BRISTELL

NÁZEV BULLETINU: UCHYCENÍ SEDAČKY	
Letecká 255		KLASIFIKACE: ZÁVAZNÝ BULLETIN	
Tel.: +420 773 984 338		ČÍSLO BULLETINU: ALL-SA-0-0-0-ALL-0002-2021	
686 04 Kunovice	info@brmaero.com	Datum vydání: 11.11.2021	Revize č.: Nové vydání
Česká republika	www.brmaero.com	Datum účinnosti: 11.11.2021	Datum revize: -
		Strana: 2	Stran: 8

PŘÍLOHA 1

Uchycení sedáku sedačky - fotodokumentace

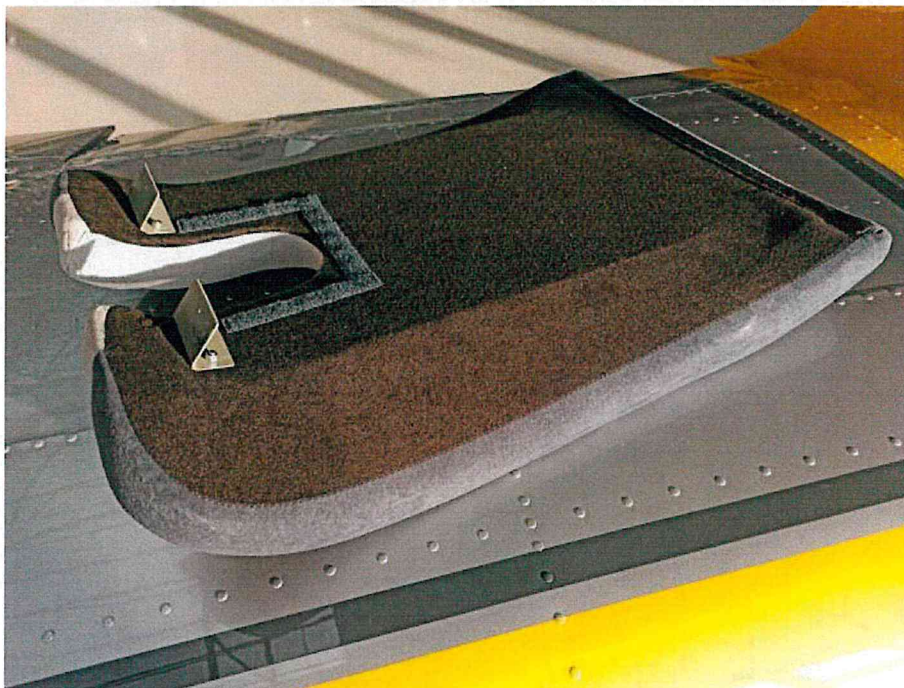
Při provozu letadel Bristell s původním provedením uchycení sedáku sedačky (viz. Obrázek 1) bylo zjištěno, že může dojít k posunutí sedačky nahoru a dopředu a tím k omezení výchylky výškového kormidla ve směru na přitaženo (viz. Obrázek 6). Tato situace může nastat např. u neobsazené sedačky při letu v turbulenci nebo průletu poryvem, při nesprávném nasazení sedačky nebo při usazování se pilota do sedačky.

1. Zkontrolujte pevnost uchycení sedáků Vašeho letounu, viz. Obrázek 3.
Pokud lze sedák pozvednout nahoru snadno, jedná se o původní provedení s rovnými konzolami, viz. Obrázek 1.
Pokud sedák nahoru pozvednout snadno nelze, jedná se už o nové provedení konzoly (Obrázek 2), která sedák drží dostatečně. V takovém případě není konzoly potřeba měnit a zapište provedení bulletinu do Letadlové knihy.
2. V případě nutnosti výměny konzol si od BRM vyžádejte nové provedení konzol (4 ks na letadlo).
3. Výměna konzol viz. Příloha 2.

Obrázek 1 Sedák s původní rovnou konzolou

Obrázek 2 Nové provedení konzol pro uchycení sedáku sedačky

Obrázek 6 Omezená výchylka řídicí páky ve směru plně přitaženo,
pokud sedačka přeskočí nahoru a dopředu (konzola se dostane před nosník, viz. šipka).

Výměna konzol sedáků (4 ks / na 1 letadlo) za nové provedení.

Při nejbližší periodické prohlídce nejpozději však do 1 roku od vydání tohoto bulletinu provést výměnu původních konzol sedáku za nové provedení.

Po výměně konzol sedáky vložte zpět do letounu a zkontrolujte (zatažením čelní strany sedáku nahoru), že drží dostatečně pevně na svém místě. V případě nutnosti lze konzoly mírně přihnout.

Postup výměny konzol sedáku

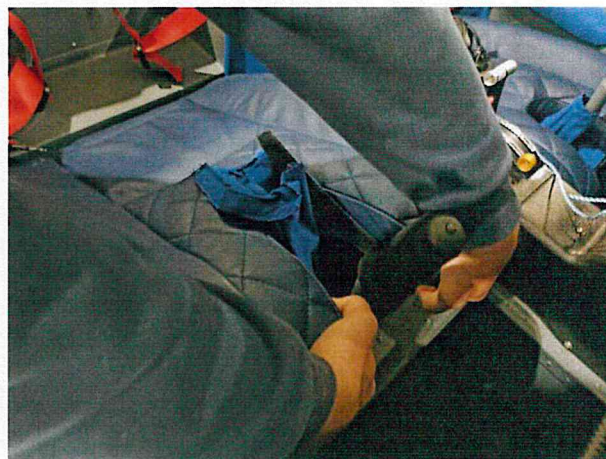
Pomocí klíče v.8 (5/16") odšroubujte matice původních konzol.

Odstraňte konzoly.

Převrtejte otvory v nových konzolách vrtákem 5mm.

Nasaďte nové konzoly na sedák.

Našroubujte a s citem utáhněte matice.

Nasadte sedák do trupu a zkontrolujte pevnost jeho uchycení. Pokud nejde nasadit, přitlačte konce konzoly mírně dozadu.

Pokud je potřeba upravit sílu, kterou sedačka v trupu drží, přihněte mírně konzoly požadovaným směrem - dozadu pro snížení přitlačné síly a snadnější nasazování, dopředu ve směru letu pro zvýšení síly, kterou sedačka v trupu drží.

Konzoly musí zaklesnout pod horní pásnici nosníku centroplánu. Sedačku nesmí být možné lehce nazdvihnout, musí v trupu držet.

DŮLEŽITÉ! Zkontrolujte, zda není nějaká kolize mezi novými konzolami a okolní konstrukcí, řízením nebo instalacemi v trupu.
